IDEC ANNOUNCEMENT

公告号: A21-010

Automation Organizer Wind 0/I-NV4软件之修复

在 SW1A Automation Organizer 中包含的显示编程软件 Wind0/I-NV4 中发现了以下 7 个错误。详情如下:

图 4-1: “位开关”的宽度设置为 1024, 注册文本设置为“ABCDEFGHIJKLMN”。

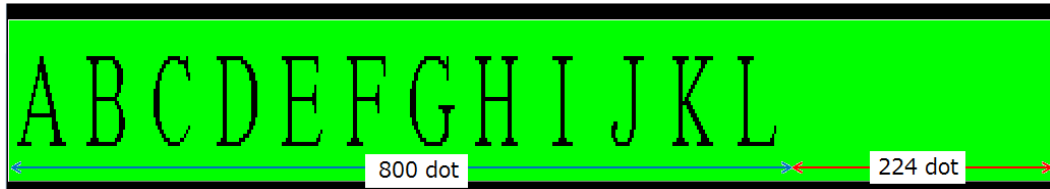
对于 HG5G/4G/3G-V，即便“开关”、“灯”、“数据显示”或“文本”控件的宽度设置为 800 以上，如图 4 所示，超过 800 像素点的显示区域也无法显示文字。

无临时对策, 请按照永久对策实施。

图 5-1: 将相同图片复制粘贴两次到 WindO/I-NV4 的示例

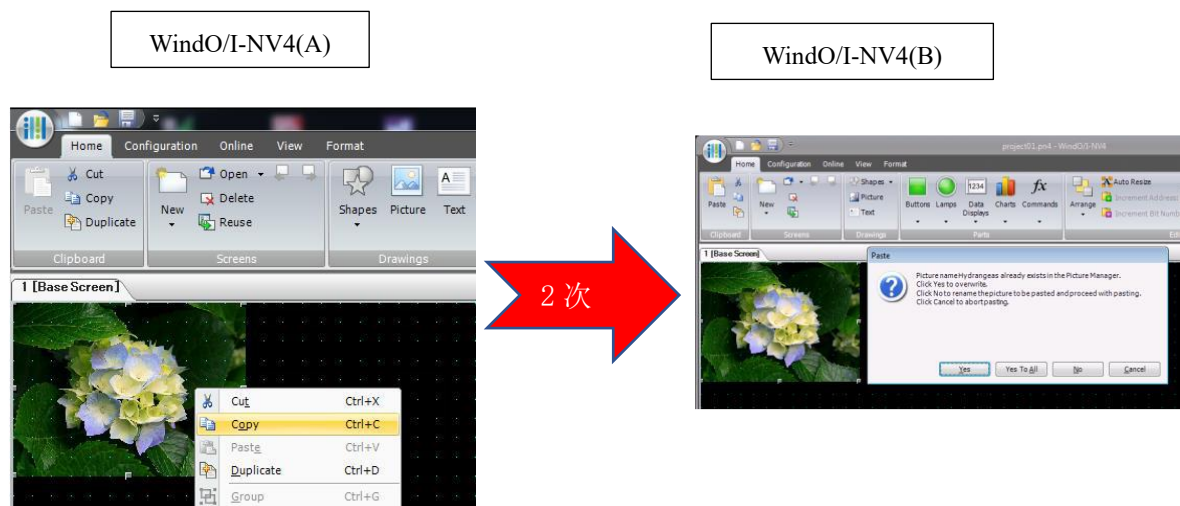
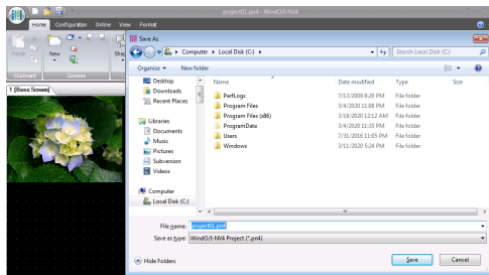
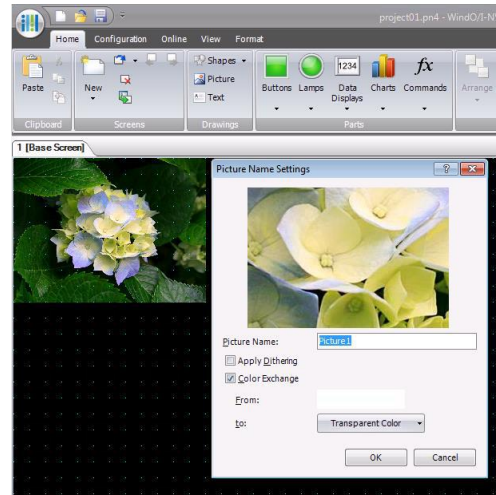
执行以下操作时，WindO/I-NV4 的项目文件会损坏。

打开多个 WindO/I-NV4，将其中两个 WindO/I-NV4 称为 A 和 B。

1. 将使用在 A 的编辑画面上用到的图片管理器中的图的控件，向 B 的编辑画面上复制粘贴 2 次。(图 5-1(1))
2. 在 B 显示的“粘贴”对话框(图 5-1(2))上选“否”，会显示“图片名称设定”对话框(图 5-1(3))。在显示该对话框时，保存 A 的工程文件。(图 5-1(4))

在用 WindO/I-NV4 保存项目文件之前, 请关闭其他 WindO/I-NV4。

图 7-1: 小数点符号

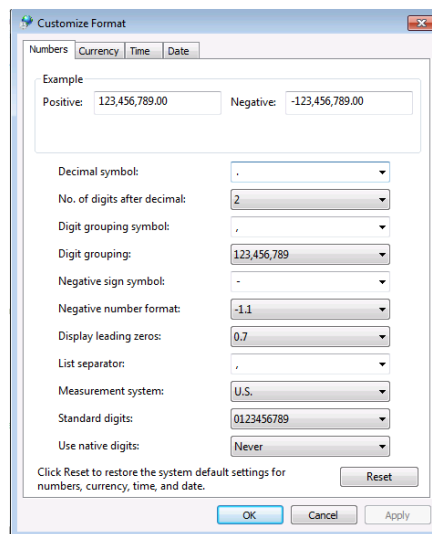
Windows 的小数点符号（“控制面板” → “区域”对话框 → “其他设置”按钮 → “自定义格式”对话框 → “数字”选项卡 → “小数点”设置）被设置为除“句点(.)”之外的符号。

请将 Windows 的小数点符号（“控制面板” → “区域”对话框 → “其他设置”按钮 → “自定义格式”对话框 → “数字”选项卡 → “小数点”设置）设置为“句点(.)”。

图10-1: 字体设置

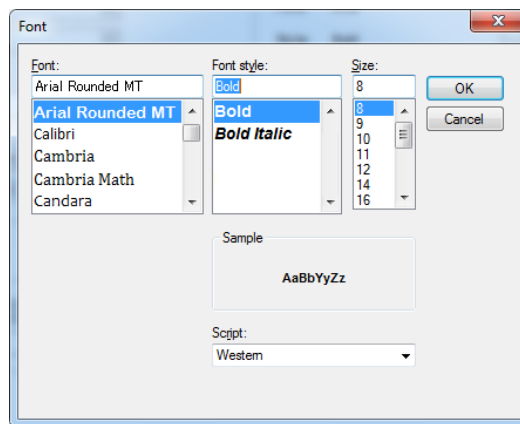
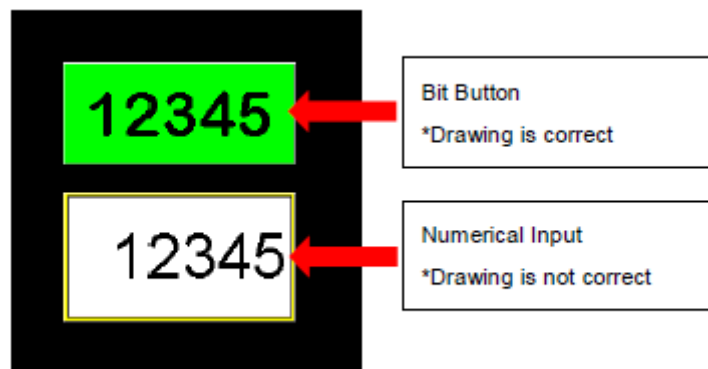
在数字输入器和数字显示器的属性对话框中，设置了 Windows 字体时，即便改变文字的字符集也不会有变化发生。因此，在改变字体名称时，字体名称和文字字符集会不匹配，导致无法在编辑画面和触摸屏上正确显示。

无临时对策，请按照永久对策实施。

图 11-1: 故障示例

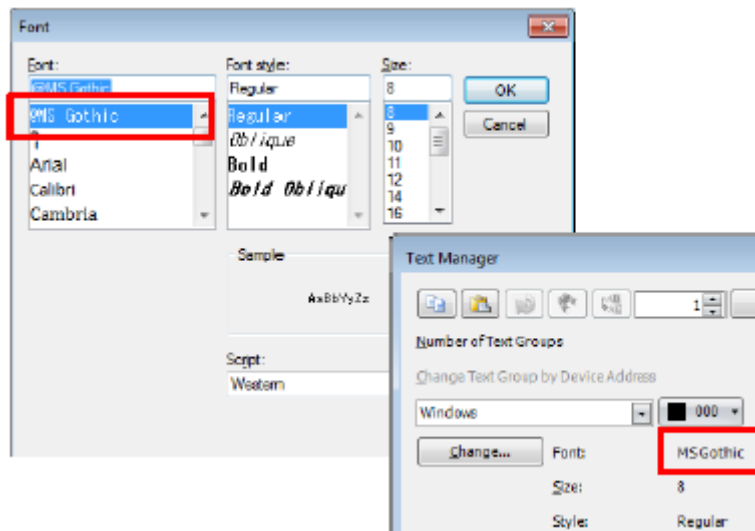
设置了纵向写入的 Windows 字体(字体名带有“@”前缀), 会发生以下问题。

1. 在字体设置对话框中选择了纵向写入的字体, 点击“确定”按钮, 字体设置会变为水平写入的字体。例如, 即使选择了“@MS Gothic”, 也会设置成“MS Gothic”。
2. 在 WindO/I-NV2 的项目文件中若有设置了纵向写入的字体, 并用 WindO/I-NV4 Ver. 1.11.1 或更高版本打开该项目文件, 会将该字体将作为未安装的字体处理。因此, 字体将被更改为 Windows OS 的默认字体。

无临时对策, 请按照永久对策实施。

图12-1:故障示例

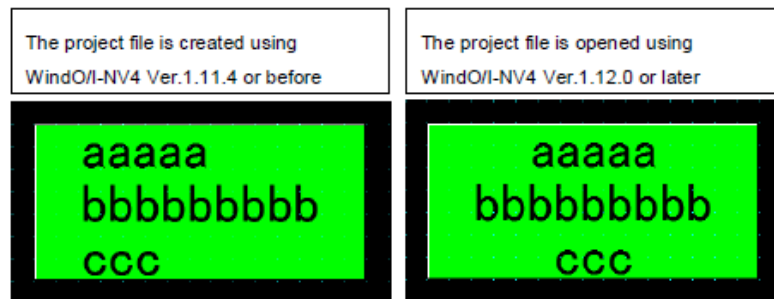
使用 WindO/I-NV4 Ver. 1.11.4 或之前创建的项目文件，有控件使用了在文本管理器中设置为 Windows 字体的文本时，若由 WindO/I-NV4 Ver. 1.12.0 或更高版本打开，那么部分文本的对齐可能会发生变化。

（例）位开关的“水平对齐”、“垂直对齐”变为“中间对齐”

请勾选“WindO/I-NV4 选项”对话框中的“使用旧版本的互换功能”复选框。
